Keuringsverslag van een elektrische laagspanning- en zeer lage spanningsinstallatie

NIET CONFORM

Straatnaam	Kleinenbergstraat
Huisnummer	92
Busnummer	
Postcode	1932
Gemeente	Sint-Stevens-Woluwe
Land	België

Aard onderzoek: Controlebezoek van een oude huishoudelijke elektrische installatie van een wooneenheid bij verkoop op vraag van de verkoper volgens (KB 08/09/2019) - AREI Boek 1- 8.4.2. en 8.2.1. en 4.2.4.3.

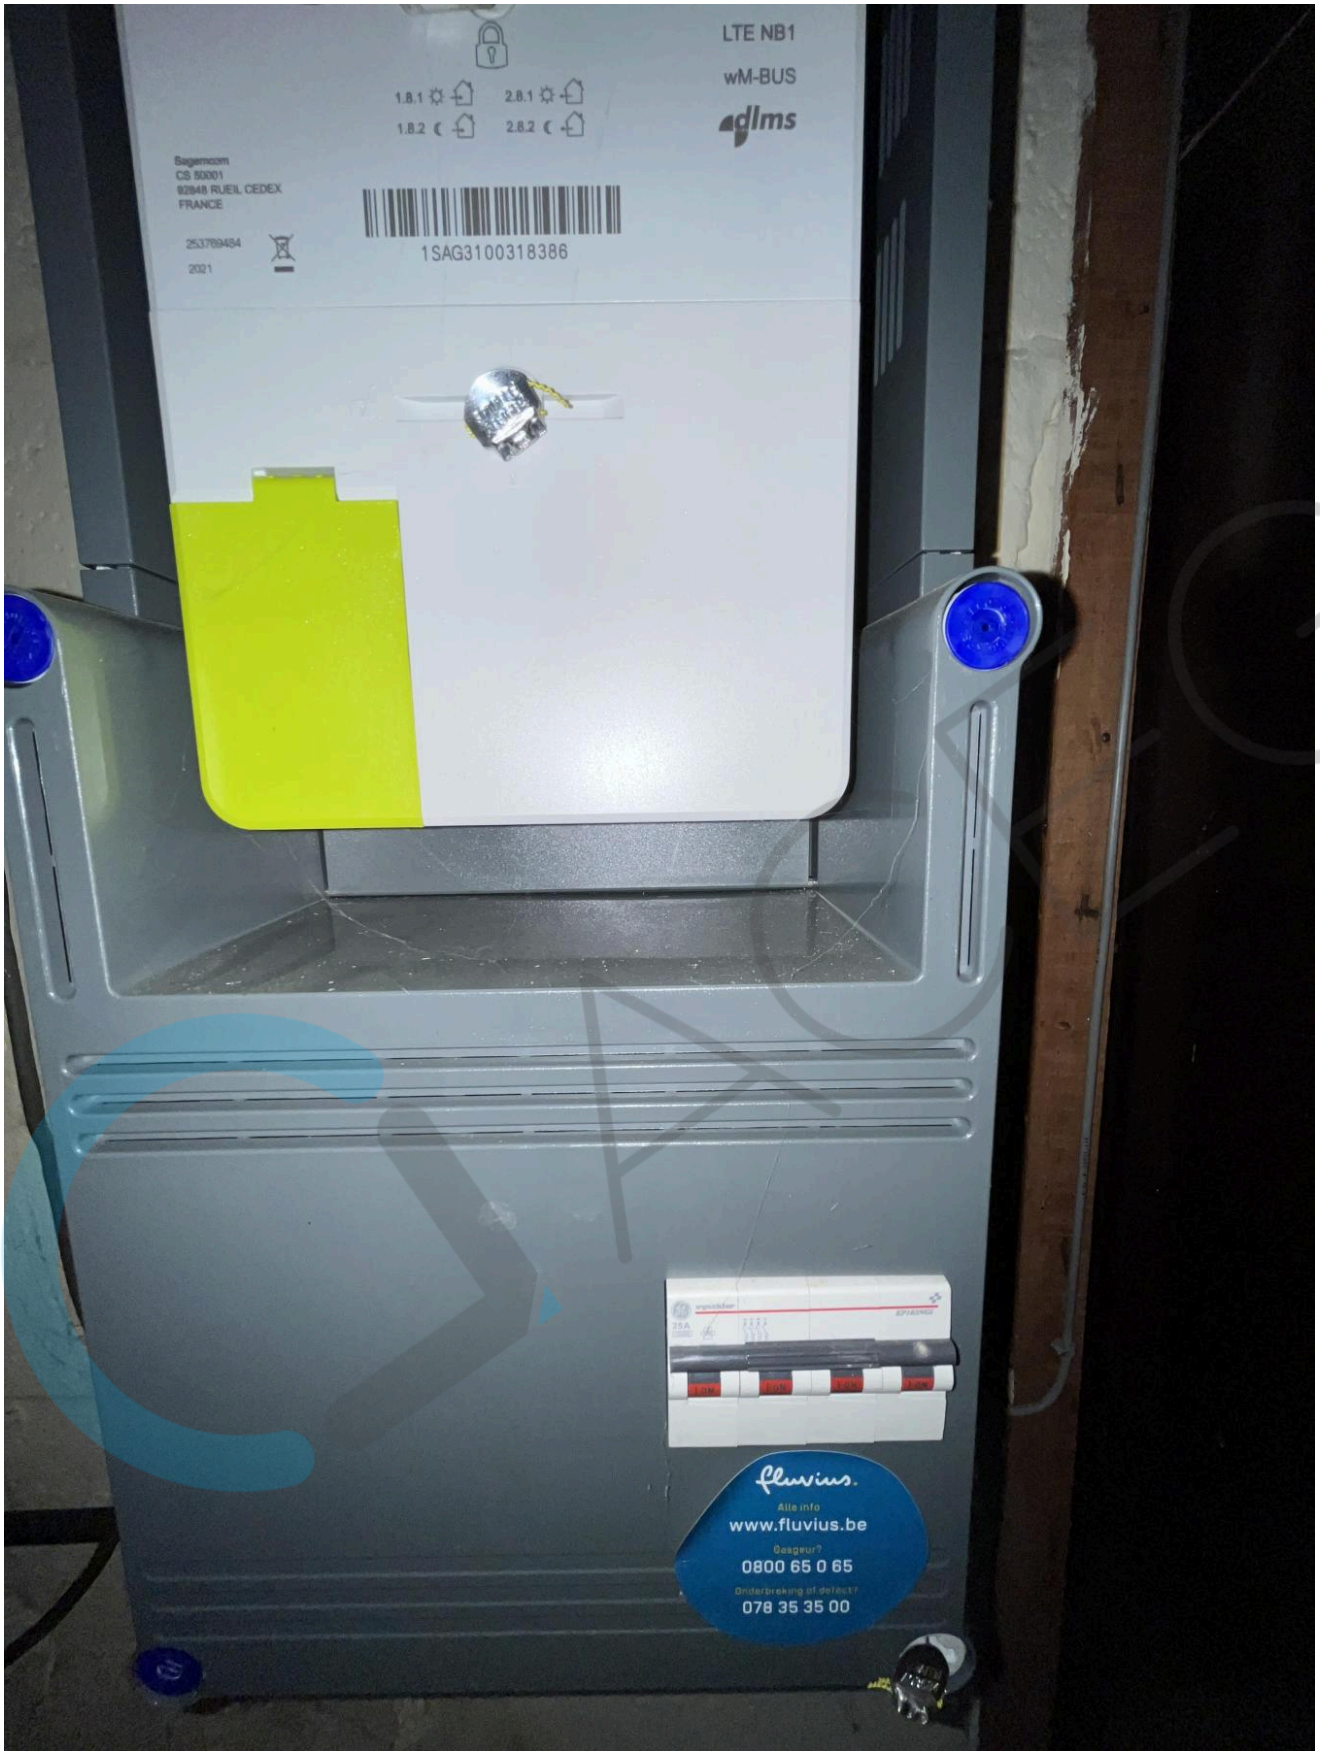
I1.01 Eéndraadschema van de installatie is niet aanwezig. (Boek 1 Afdeling 2.12 - 2.13 en 3.1.2)	
I1.03 Situatieschema van de installatie is niet aanwezig. (Boek 1 Afdeling 2.12 - 2.13 en 3.1.2)	
I2.03 De continuïteit van equipotentiaalverbindingen en/of beschermingsgeleiders zijn niet gewaarborgd. (Boek 1 Onderafdeling 5.3.5.3.G. en 5.4.3.5)	Niet alle stopcontacten met aardpen effectief geaard
I3.07 Een demonteerbaar aansluitstuk (aardingsonderbreker) dient aangebracht te worden in de aardgeleider teneinde de meting van de aardweerstand mogelijk te maken. (Boek 1 Onderafdeling 5.4.3.5.)	
I4.08 De beschermingsgeleiders zijn niet verdeeld over de ganse installatie. (Boek 1 Onderafdeling 5.3.5.3.G. en 5.4.3.1.)	
I5.01 De aanduiding van de stroomkringen en/of apparatuur, aansluitklemmen, enz dient aangebracht of vervolledigd te worden. (Boek 1 Onderafdeling 3.1.3.1. en 3.1.3.3.A. en 5.1.6.1)	
I5.03 Het verdeelbord is niet makkelijk toegankelijk. (Boek 1 Onderafdeling 5.3.5.1.C.)

I5.04 Verdeelbord is niet van klasse I of II. (Boek 1 Onderafdeling 5.3.5.1.A.)	
I5.10 De genaakbare, naakte onder spanning staande delen zijn onvoldoende afgeschermd. (Boek 1 Afdeling 5.1.4. en 4.2.2.3.)	
I5.14 De nominale spanning dient duidelijk vermeld te worden op een oordeelkundig gekozen plaats. (Boek 1 Onderafdeling 3.1.3.3.)	
I6.02 Een algemene differentieelstroombeschermingsinrichting met een nominale stroom (In) van minstens 40A en een gevoeligheid van maximum 300mA is niet geplaatst. (Boek 1 Onderafdeling 4.2.4.3. en 5.3.5.3.a.)	
I6.04 Een differentieelstroombeschermingsinrichting met een gevoeligheid van 30mA is te plaatsen voor installaties van badkamer, wasmachine, vaatwas, droogkast en/of gelijkaardige toestellen. Deze dient ondergeschikt te zijn aan de hoofddifferentieelstroombeschermingsinrichting (Boek 1 Onderafdeling 7.1.4.3. en 4.2.4.3.)	
I6.09 Er is geen bescherming door een differentieelstroombeschermingsinrichting met een gevoeligheid van max. 30mA voorzien voor contacdozen zonder aardpen. (boek 1 afdeling 8.2.1 punt 6)

I7.01 De smeltzekeringhouders of houders van kleine vermogensschakelaars met pennen met een sectie kleiner dan 10mm2 zijn niet voorzien van kalibreerelementen. (Boek 1 Onderafdeling 5.3.5.5.A.)	
I8.03 Stroomkringen voor verlichting dienen minimaal uitgevoerd te worden met een draadsectie van 1,5mm2. (Boek 1 Onderafdeling 5.2.1.2.)	
I8.04 Gemengde stroombanen (verlichting en contactdozen) moeten uitgevoerd worden met leidingen met een minimale doorsnede van 2,5mm2. (Boek 1 Onderafdeling 5.2.1.2.)	
I8.08 De geleiders van het type VOB moeten in daarvoor bestemde buizen, kabelgoten geïnstalleerd worden. (Boek 1 Onderafdeling 5.2.9.3. en 5.2.9.6.)	
I8.13 Het gebruik van kabels van het type VTLmb, LMVVR, COAX, VVT is verboden. (Boek 1 Onderafdeling 5.2.1.2.)	
I8.14 Elektrische leidingen zijn niet ingevoerd, zodat een continue bescherming verzekerd is. (Boek 1 Onderafdeling 5.2.6.1.)	
I9.07 Niet alle contactdozen op LS zijn kinderveilig conform NBN C 61-112-1:2017. (Boek 1 Onderafdeling 1.4.2.3. en 5.3.5.2.)

I9.13 Elektrisch materieel zonder bodem mag niet rechtstreeks op brandbaar materiaal geplaatst worden. (Boek 1 Onderafdeling 5.1.1.2.)	
N12 De elektrische installatie was niet volledig toegankelijk, wij hadden geen toegang tot volgende lokalen:	Bemeubeld en bewoond
N16 De elektrische installatie staat niet onder spanning. De goede werking van de differentieelschakelaars kon niet getest worden.	
N17 De aardspreidingsweerstand kon niet gemeten worden. Deze dient bij voorkeur kleiner te zijn dan 30ohm.	
N22 De elektrische installatie is grondig na te zien en conform te maken volgens de voorschriften van het AREI boek 1.	
N3 Het is niet uitgesloten dat bij een nacontrole bijkomende inbreuken worden vastgesteld bij voorleggen schema's.	
N31 Volgens AREI boek 1 8.2.1. is het toegelaten stopcontacten zonder aarding in dienst te laten. Op deze stopcontacten mag men enkel toestellen van de klasse II aansluiten.
